Begäran om komplettering i ärende dnr:2018-101608

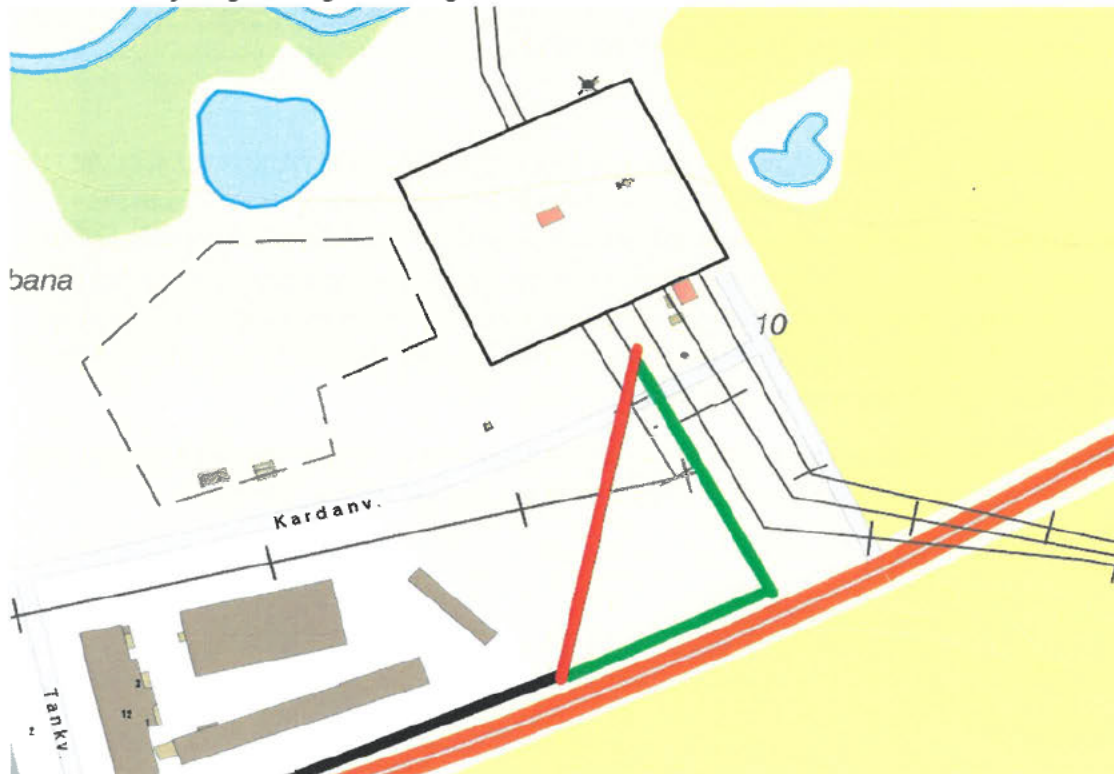
Ni behöver komma in med en beskrivning hur den nya ledningssträckningen är. I er MKB framgår det endast hur befintlig ledningsträckning är.

Svart streck är befintlig ledning som ska ligga kvar, rött streck är befintlig ledning som ska tas ur bruk och grönt streck är ny sträckning. I alternativ 1 görs en förändring som innebär att kabeln fortsätter rakt ut längs Värnamovägen och sen vinkelrätt in till stationen (grönt streck kopplas ihop med svart), istället för som idag snett västerut. Den diagonalt gående markkabeln (rött streck) tas ur bruk och den nya kopplas samman med den befintliga kabeln som ligger längs Värnamovägen.
